建设项目征询公众意见牌

根据不动产权证权利人名称变更，该项目建设单位由佛山市顺德区容桂土地发展有限公司变更为佛山市顺德区容桂碧湖置业发展有限公司。

变更前的5栋 消防站 ⑤-A-⑤-K 轴立面图

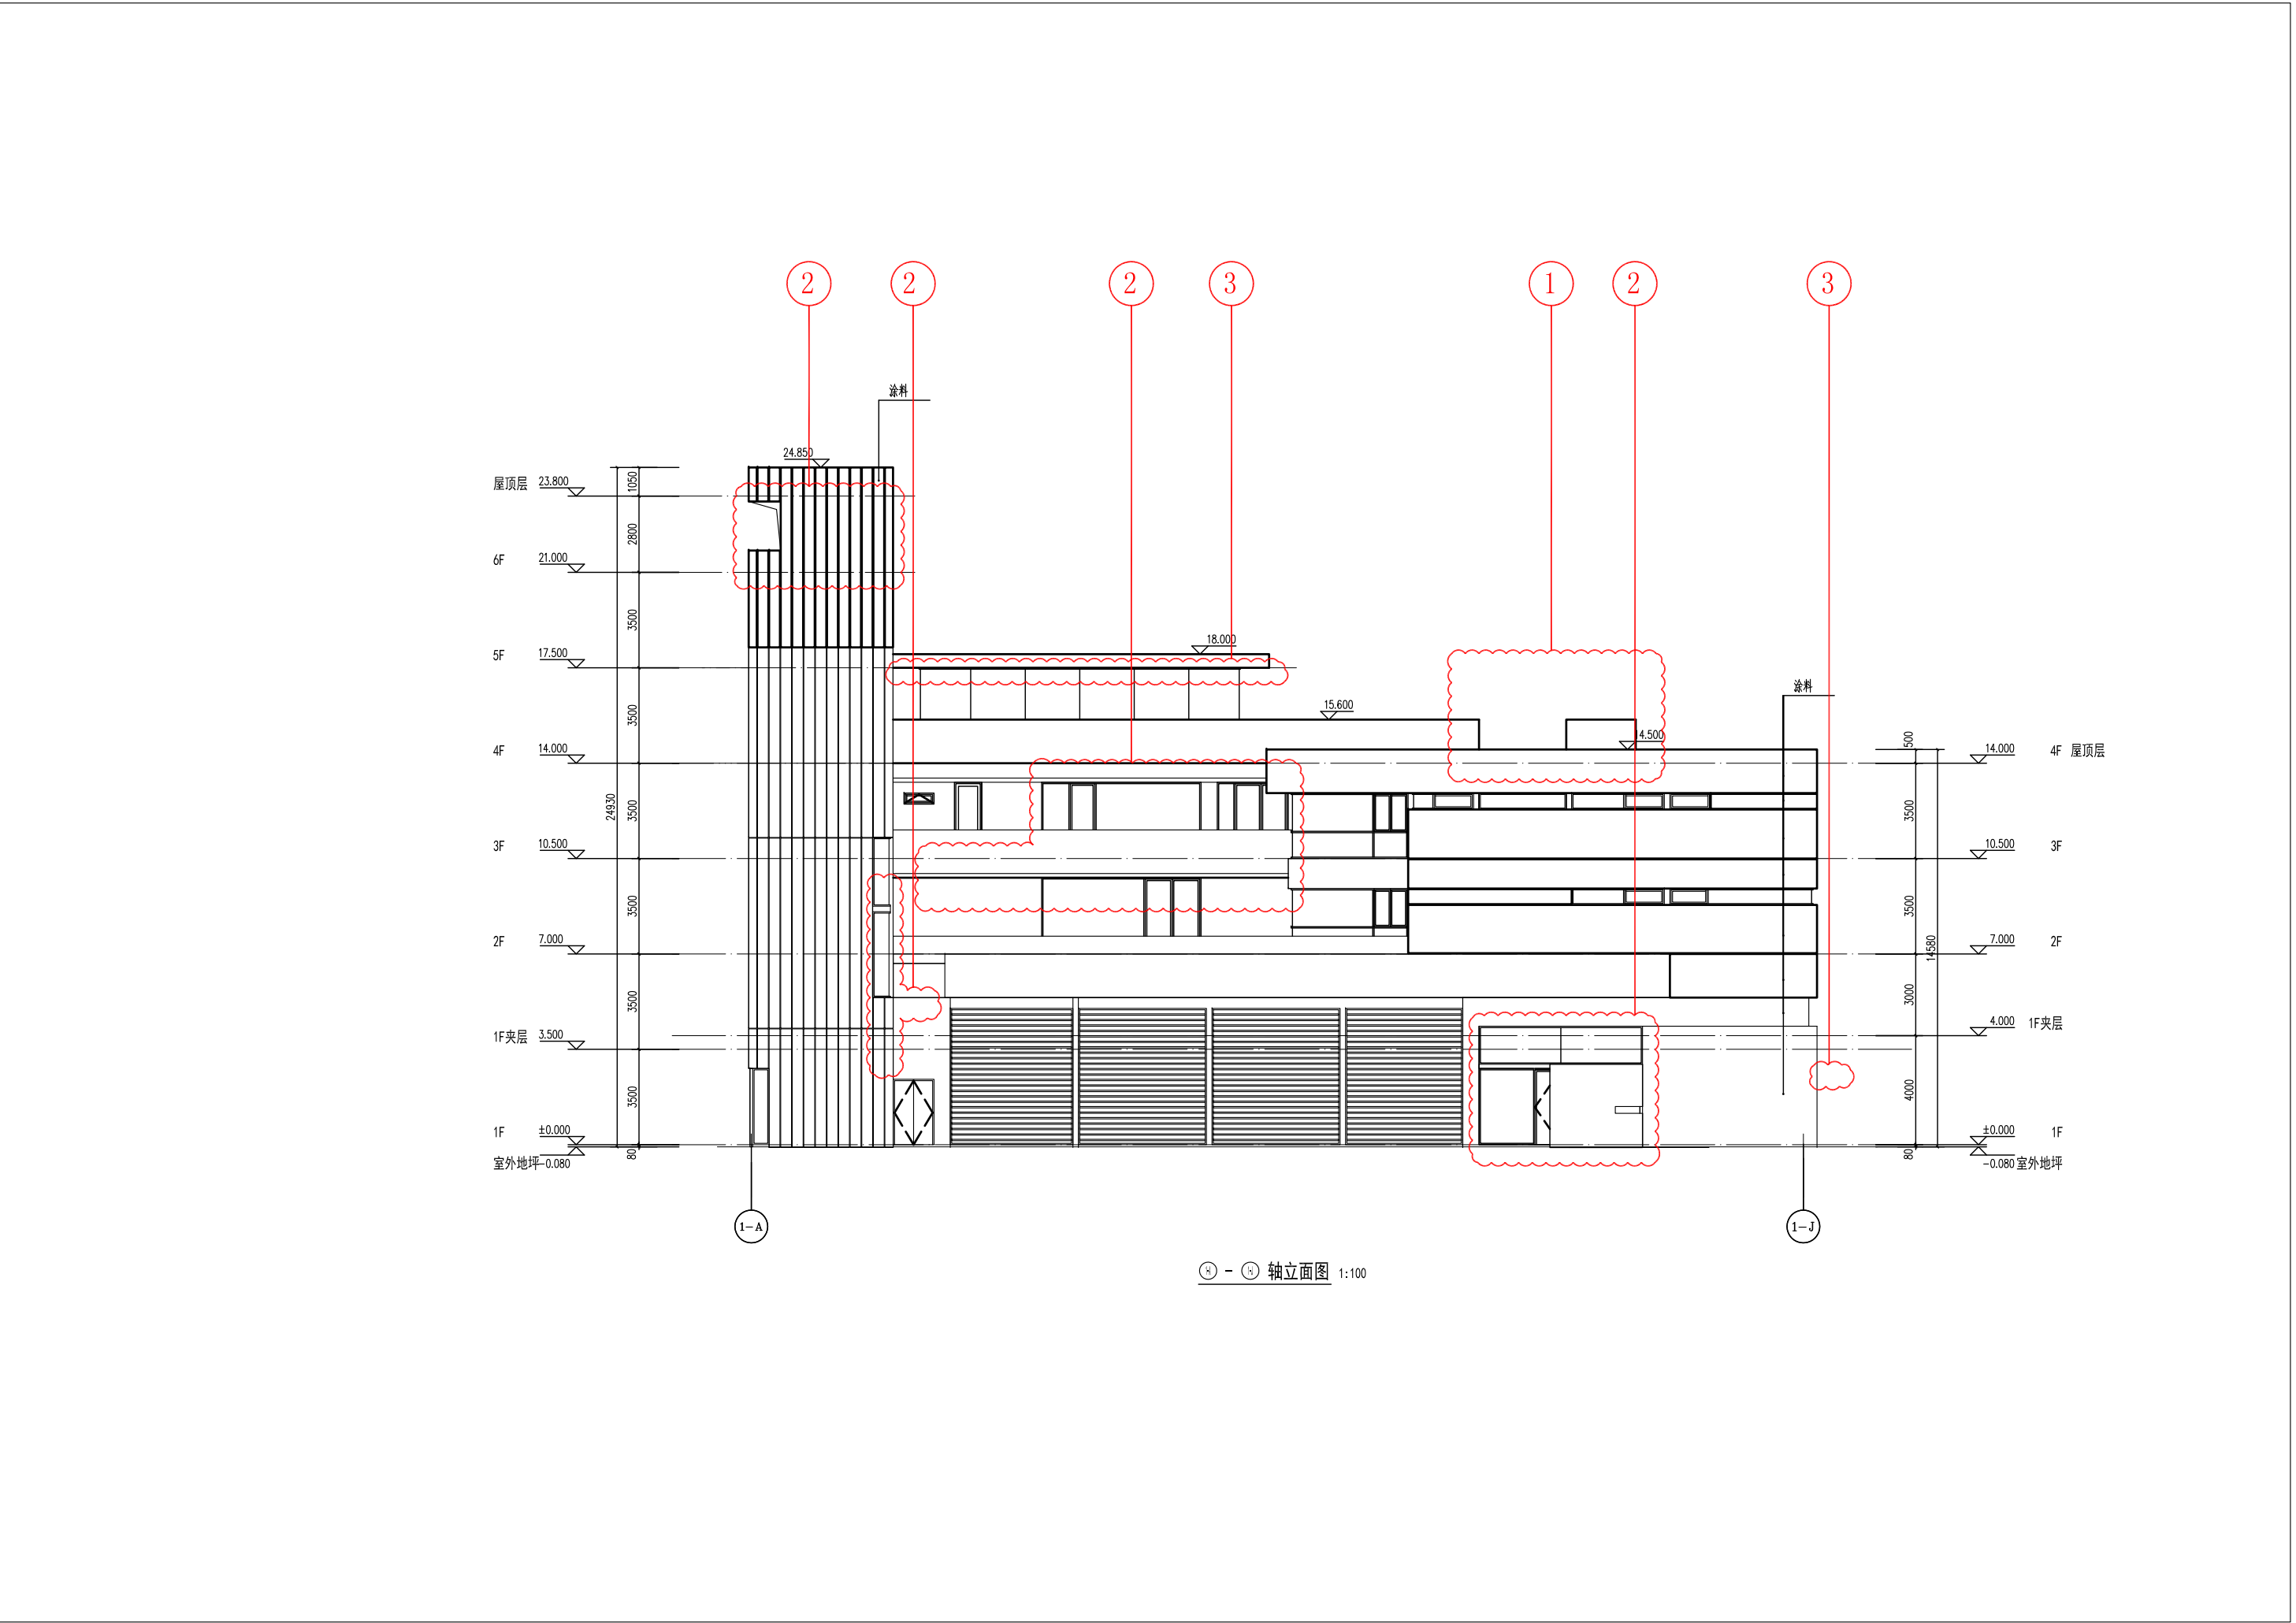
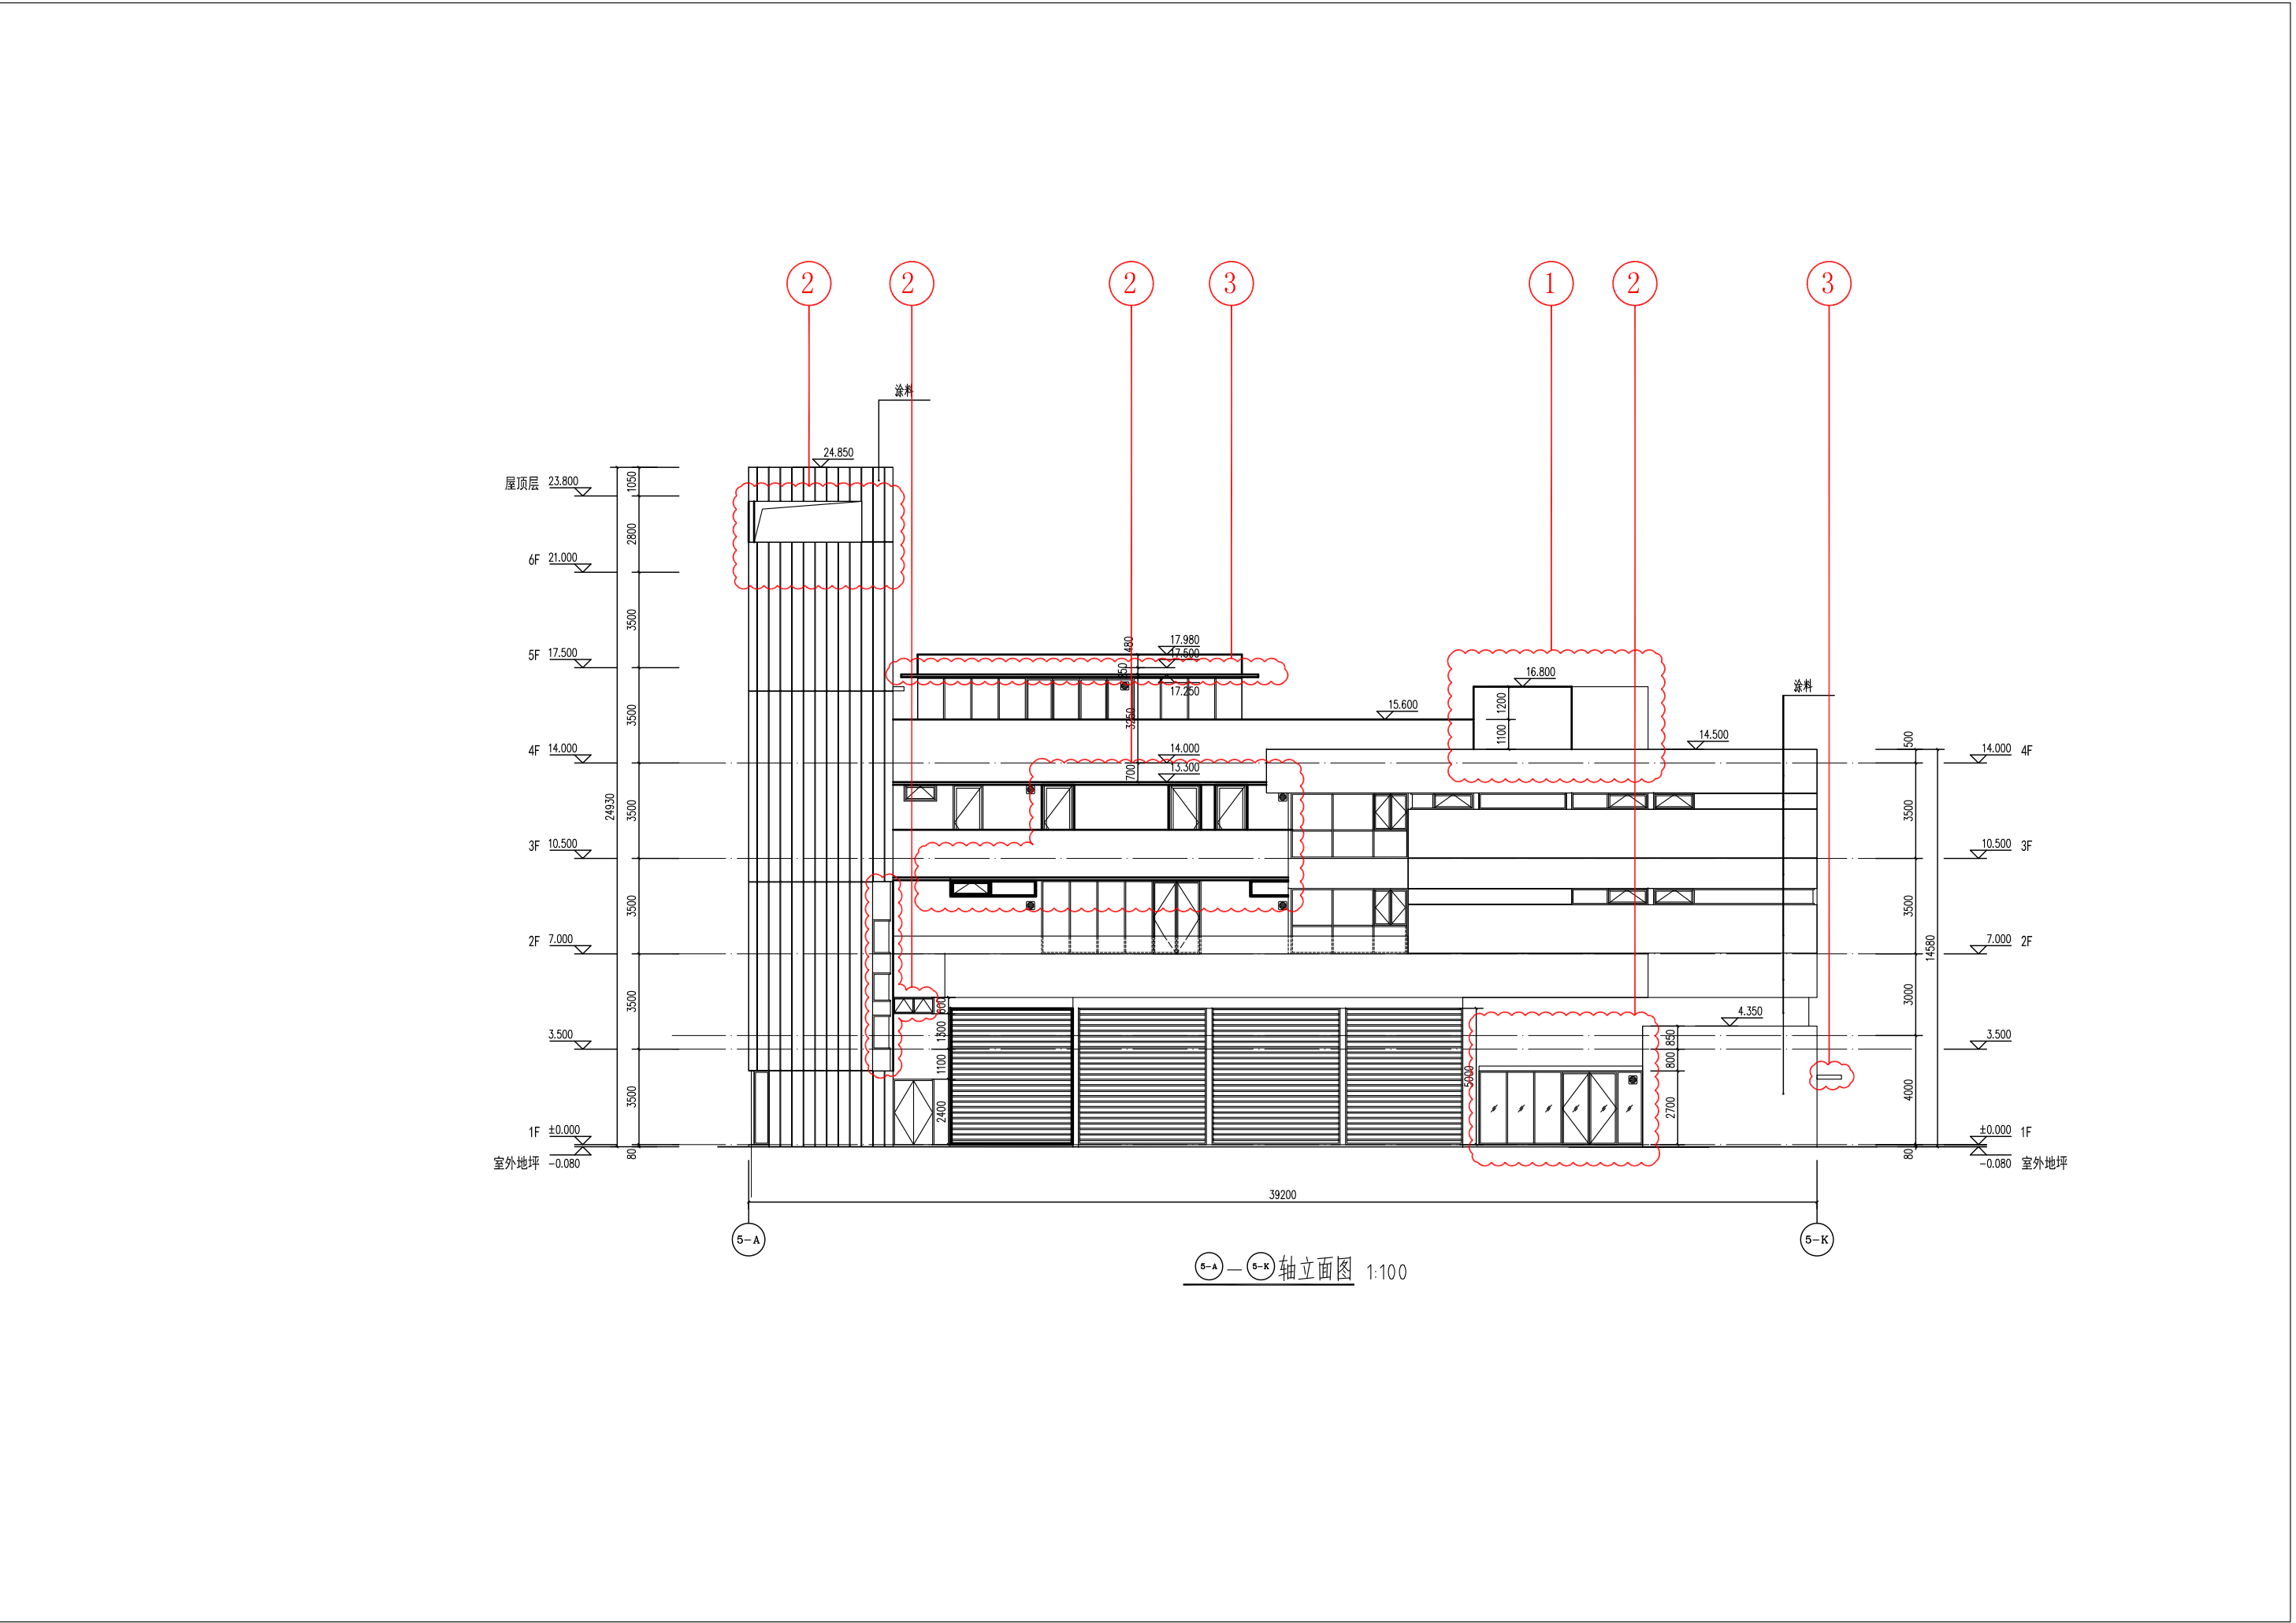
- 变更内容：
1. 增加梯屋顶。
 2. 外立面窗删减调整。
 3. 外立面雨棚调整。
